L'Association Saint-Maximinoise des commerçants et artisans regroupant tous les secteurs économiques, se permet d'apporter des observations relevées sur l'OAP ,qui nous font douter de l'intérêt de l'implantation de nouveaux appareils commerciaux en périphéries et le fait que cela puisse être compatible et complémentaire aux commerces du centre- ville.

Modification N°6 du PLU Projet Mirade

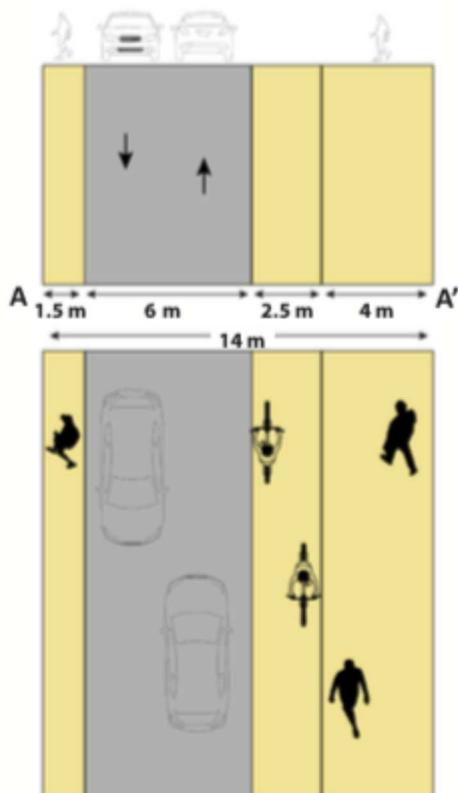
Cet objectif est largement contrarié par le contenu du programme de l'OAP et les axes de circulations piétons.

L'aménagement du quartier favorisera la création d'un coeur de quartier réservé aux piétons. La place de l'automobile sera restreinte à la périphérie du site de projet.

Ces espaces piétons permettront notamment la mise en place de terrasses et de devantures commerciales, aires de jeux, etc., qui favoriseront la vie du quartier.

Preuve en est que c'est un quartier autonome dans la Ville qui sera créé et non pas un élément de transition et de continuité urbaine. Un pôle qui fonctionnera en autarcie et non pas en osmose avec le centre Ville ;
